## 規格變更通知

### φ 22 HW 系列控制元件(操作部規格)

茲因 φ 22 HW 系列的照光按鈕開關、選擇開關、鑰匙選擇開關、照光選擇開關的操作部的形狀變更，特此通知。

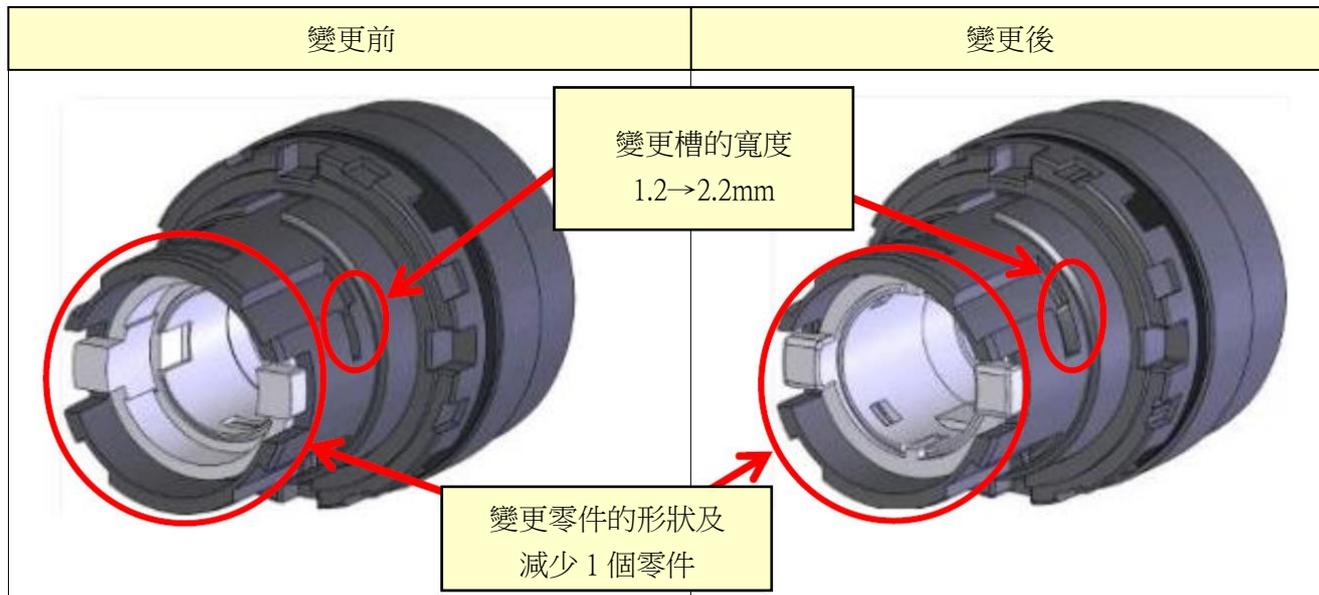
操作部元件的形狀變更如下：

- 照光按鈕開關的瞬時型（型號字首為：HW\*L-M 的所有機種）

- 照光按鈕開關的交替型 （型號字首為：HW\*L-A 的所有機種）

- 選擇開關 （型號字首為：HW1S 的所有機種）

- 鑰匙選擇開關（型號字首為：HW1K 的所有機種）

- 照光選擇開關（型號字首為：HW1F 的所有機種）

※變更後的操作部可以與變更前的連接元件、接點塊組合使用。

為了提升生產性(減少零件數)、品質(連接元件、接點塊間的連接可靠性)。
